Modelo

FH

MID 130 PID 160 Definição de parâmetro

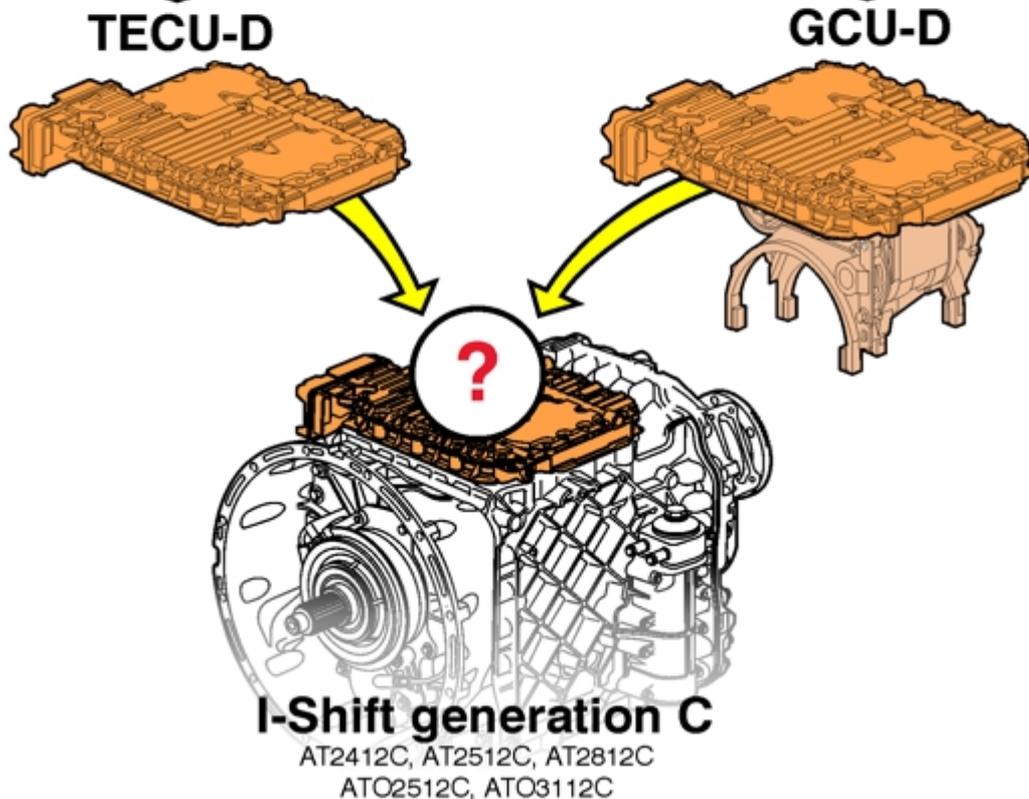
Ao instalar uma nova peça de reposição TECU-D ou GCU-D completa em uma caixa de mudanças I-Shift geração C, um kit de conversão deve ser executado seguido de download de software para MID130. Para que seja possível a TECU-D identificá-lo, a montagem é feita em uma caixa de mudanças I-Shift geração C.

Para selecionar o kit de conversão correto, foram liberados os kits TPI 432-014 e TPI 432-015. Ambos são ligados aos números de peça relacionados em Impact. O kit de conversão adicionará parâmetros KBQ e KBR à TECU-D e, ao configurá-los em combinações diferentes, poderá identificar se somente uma TECU-D ou uma GCU-D completa está instalada em uma caixa de mudanças I-Shift geração C.

Caso o kit de conversão correto não for executado, haverá um código de falha MID130 PID160 FMI1 ou FMI2.

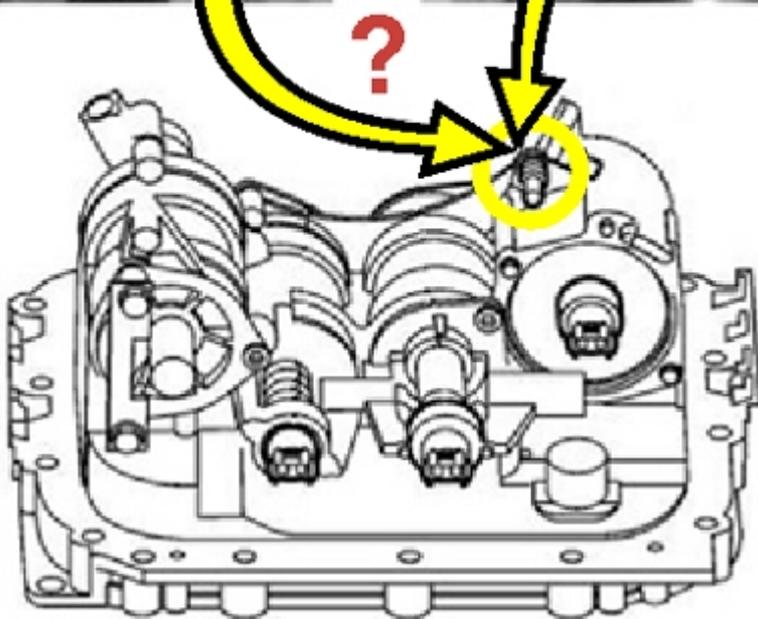
No novo chicote elétrico há um novo sensor-de-velocidade-D para o eixo principal lendo a velocidade na direção oposta em comparação com o sensor-de-velocidade-C. Caso seja necessário identificar se se trata de um sensor-de-velocidade-C ou um sensor-de-velocidade-D, a identificação pode ser muito difícil uma vez que o chicote elétrico não é marcado com os números de peça diferentes. A única maneira de identificar é olhar atentamente o próprio sensor de velocidade, onde um número é estampado.

- Sensor-de-velocidade-C: O chicote elétrico I-Shift geração C, p/n 20775027, tem sensor de velocidade marcado 4410371001.
- Sensor-de-velocidade-D: O chicote elétrico I-Shift geração D, p/n 21068284, tem sensor de velocidade marcado 4410371051.

Veja a figura “Chicote elétrico”, mostrando como identificar, o que pode ser um conhecimento útil para eventual reparo futuro.

Roda sensora

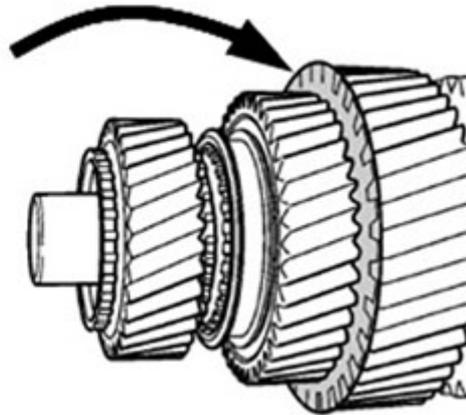
Para o eixo principal há uma nova roda sensora com 72 dentes, em comparação com a versão anterior de 30 dentes. Essa roda sensora de 72 dentes é montada em caixas de mudança I-Shift geração D e em caixas de mudança I-Shift geração C posteriores fabricadas após a semana 23 de 2009, e também em unidades de troca para caixas de mudanças I-Shift geração C onde foi montada uma GCU-D completa na remanufatura.
